**Conseil économique et social**

Commission économique pour l'Europe**Comité des transports intérieurs****Forum mondial de l'harmonisation des Règlements
concernant les véhicules****168^e session**

**Accord de 1958 – Examen de projets d'amendements
à des Règlements existants, proposés par le GRRF****Proposition de complément 5 à la série 01 d'amendements
au Règlement n^o 55 (Pièces mécaniques d'attelage)****Communication du Groupe de travail en matière de roulement
et de freinage***

Figure 25 a

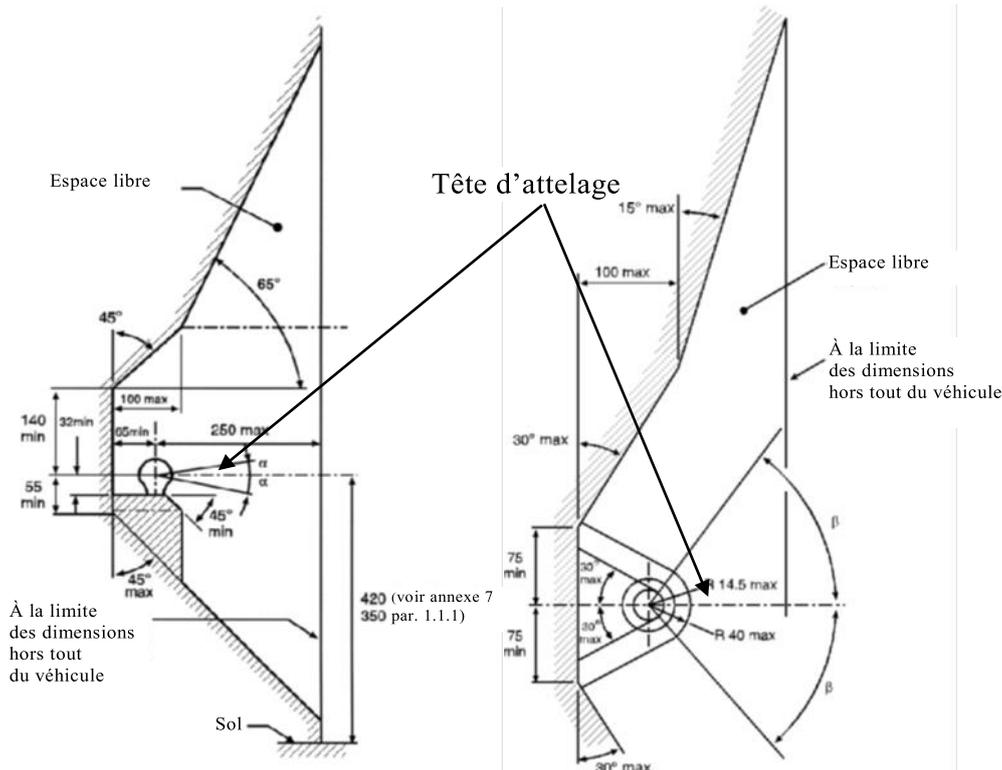
Paragraphe 1.1, modifier comme suit :

1.1.1 Les boules, crochets et barres d'attelage doivent être fixés aux véhicules des catégories M_1 , M_2 (d'une masse maximale admissible inférieure à 3,5 t) et N_1 de façon à respecter les prescriptions relatives à l'espace libre et à la hauteur énoncées à la figure 25. La hauteur doit être mesurée dans les conditions de charge du véhicule définies à l'appendice 1 de la présente annexe.

1.1.1.1 L'espace libre indiqué sur les figures 25 a) et 25 b) peut être occupé par du matériel non démontable, par exemple une roue de secours, à condition que la distance entre le centre de la boule ou le centre du crochet et le plan vertical au point le plus en arrière de l'équipement ne dépasse pas 250 mm. Le matériel doit en outre être installé de façon à laisser un accès suffisant pour l'attelage ou le dételage sans risque pour l'utilisateur et sans gêner le débattement de l'attelage.

dans un plan horizontal, un angle de 60° vers la droite ou vers la gauche ($\beta = 60^\circ$, voir fig. 25);

dans un plan vertical, un angle de 10° vers le haut ou vers le bas ($\alpha = 10^\circ$, voir fig. 25);

- 1.2.2 Il doit être possible de manœuvrer en toute sécurité les têtes d'attelage ou les anneaux de timon toriques dans l'espace libre prescrit autour de la boule ou du crochet d'attelage tel qu'il est représenté sur les figures 25 a) et 25 b), jusqu'à des angles $\alpha = 25^\circ$ et $\beta = 60^\circ$.
- 1.2.3 La barre d'attelage, y compris la tête d'attelage ou l'anneau de timon torique, destinée à être utilisée sur une remorque avec essieu central de catégories O_1 et O_2 , doit être conçue de manière à empêcher la tête d'attelage ou l'anneau de timon torique de s'enfoncer dans le sol en cas de séparation de l'attelage principal. ».
